Nota van zienswijzen bestemmingsplan Kersenweide

Versie 25 oktober 2024

3.24 Perceeleigenaren sectie A, 3396

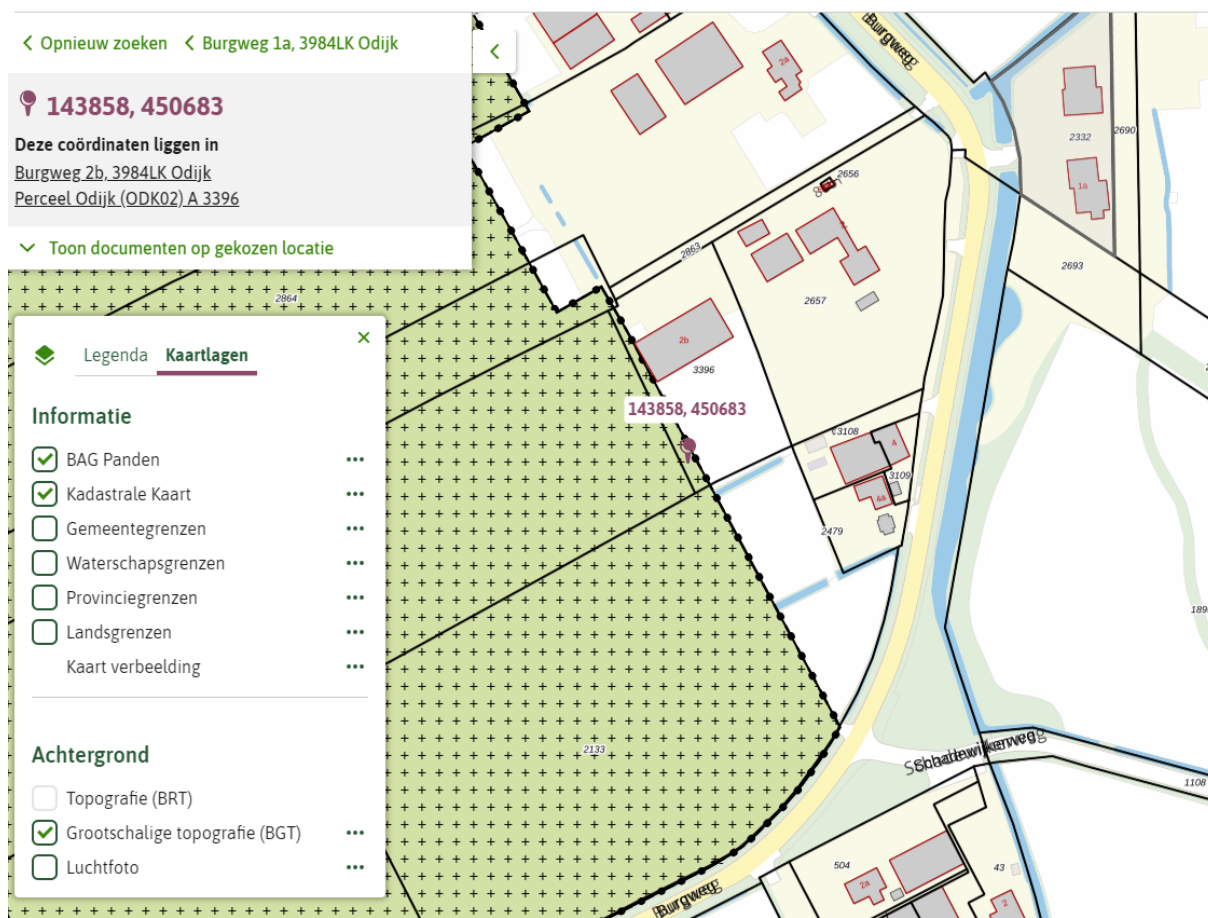
- a. De indiener geeft aan dat de plangrens voor Kersenweide deels door het perceel van de ouders van de indiener. Deze strook heeft nu de dubbelbestemming 'Archeologie – 2' gekregen. De indiener verzoekt tot het behoud van de vigerende situatie onder het bestemmingsplan 'Vinkenburg'.
